改善箇所説明図

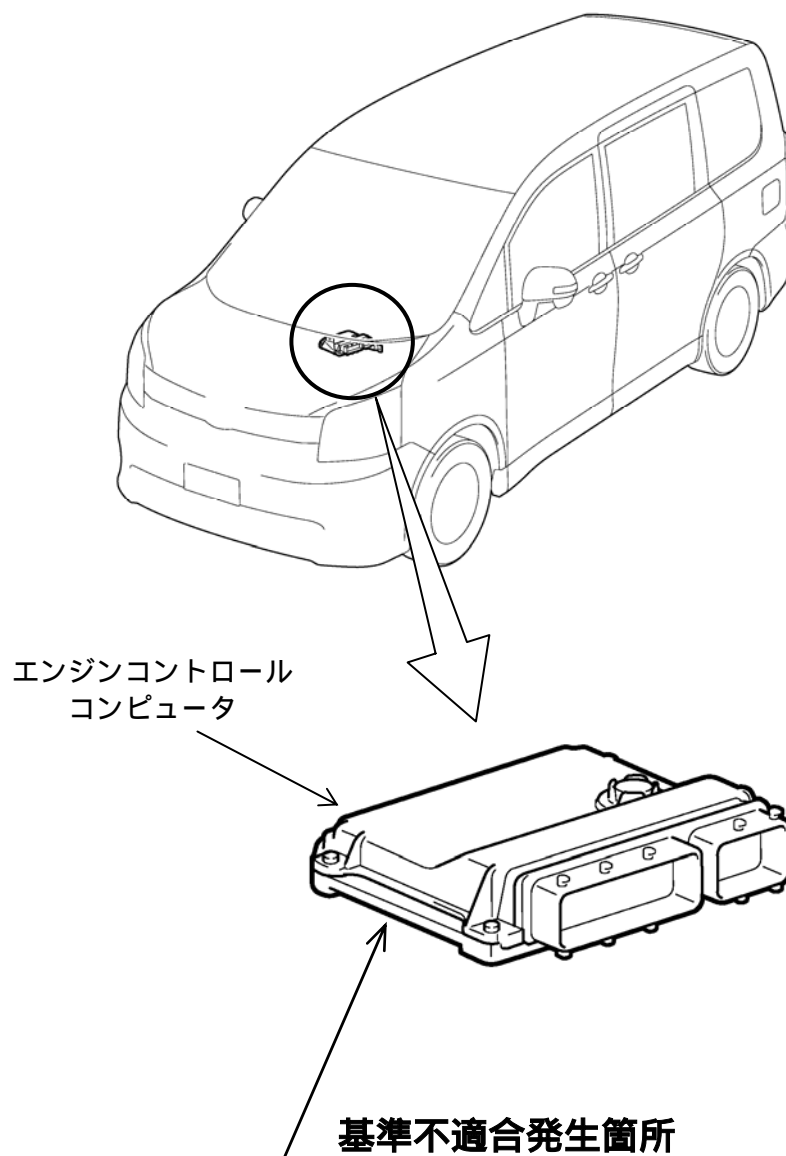
エンジンコントロールコンピュータのプログラムが不適切なため、クルーズコントロール制御による高速走行中に追越し等でアクセルペダルを大きく踏込むとスロットル異常と誤判定する場合があります、フェイルセーフに入ってエンジン警告灯が点灯しエンジンが停止するおそれがある。

全車両、エンジンコントロールコンピュータのプログラムを修正する。

改善済車両にはエンジンルーム内の左サスペンションタワー上部に黄色ペイントを塗布する。
